LLAMADO
PÚBLICO A OFERTAS
N° 01/2017

Convenio Instituto Nacional de Colonización -
Corporación Nacional para el Desarrollo.

COMUNICADO N° 07

02/05/2017

Sigue detalle genérico:

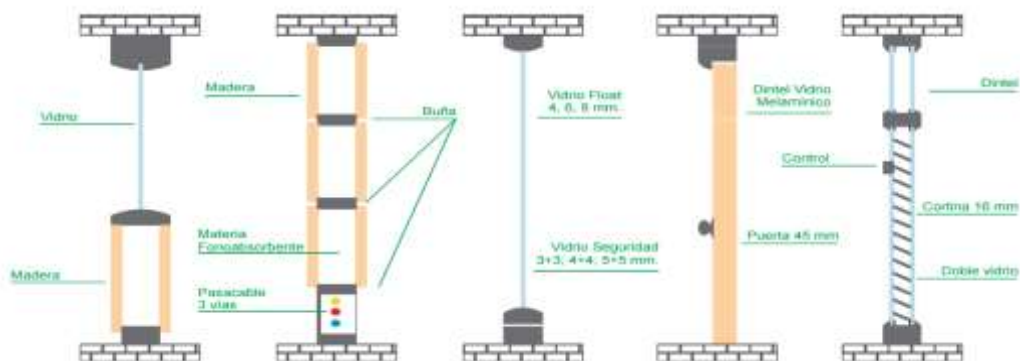
Pregunta 30)

TIENEN ALGUN DETALLE DE ESTE SISTEMA ACTIVE WALL, PARA COTIZAR LO MAS APROXIMADO EN LAS LINEAS DE ALUMINIO QUE TRABAJAMOS

Respuesta 30)
